**SOLICITATION AMENDMENT
MODIFICATION DE L'INVITATION**

Title - Sujet Electric Circulation Heater	
Solicitation No. - N° de l'invitation 23240-210631/A	Amendment No. - N° modif. 002
Client Reference No. - N° de référence du client 23240-210631	Date 2021-04-29
GETS Reference No. - N° de référence de SEAG PW-\$\$HL-676-79938	
File No. - N° de dossier hl676.23240-210631	CCC No./N° CCC - FMS No./N° VME
Solicitation Closes - L'invitation prend fin at - à 02:00 PM Eastern Daylight Saving Time EDT on - le 2021-05-10 Heure Avancée de l'Est HAE	
F.O.B. - F.A.B. Specified Herein - Précisé dans les présentes Plant-Usine: <input type="checkbox"/> Destination: <input type="checkbox"/> Other-Autre: <input checked="" type="checkbox"/>	
Address Enquiries to: - Adresser toutes questions à: Jougla (hl676), Jonathan	Buyer Id - Id de l'acheteur hl676
Telephone No. - N° de téléphone (613) 296-6827 ()	FAX No. - N° de FAX () -
Destination - of Goods, Services, and Construction: Destination - des biens, services et construction: See herein

QUESTION ET RÉPONSE - SÉRIE 2

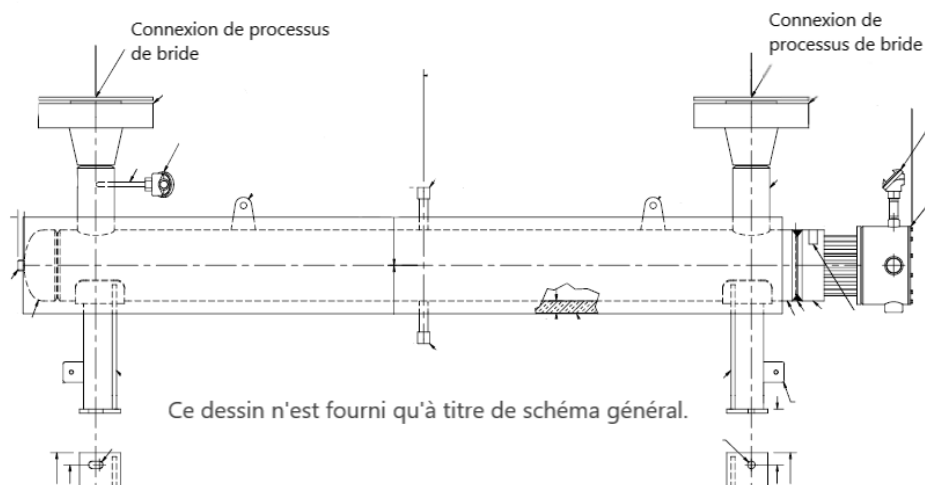
Q7. Pourriez-vous fournir un croquis de la disposition générale du radiateur ?

«**Note:** Ce n'est pas un appareil de chauffage d'insertion. Tous les composants de ce radiateur (éléments chauffants, tuyaux, coquille, etc.) doivent être un seul ensemble, à connecter au processus via des connexions d'entrée/sortie à bride de 1 pouce. Le corps du radiateur doit avoir un diamètre d'environ 12 pouces.»
3. À l'annexe « A » – Besoin, Pièce jointe 1 de l'annexe A - Fiche technique du réchauffeur de circulation électrique, AJOUTER le dessin suivant,

R7. Voir la modification ci-dessous.
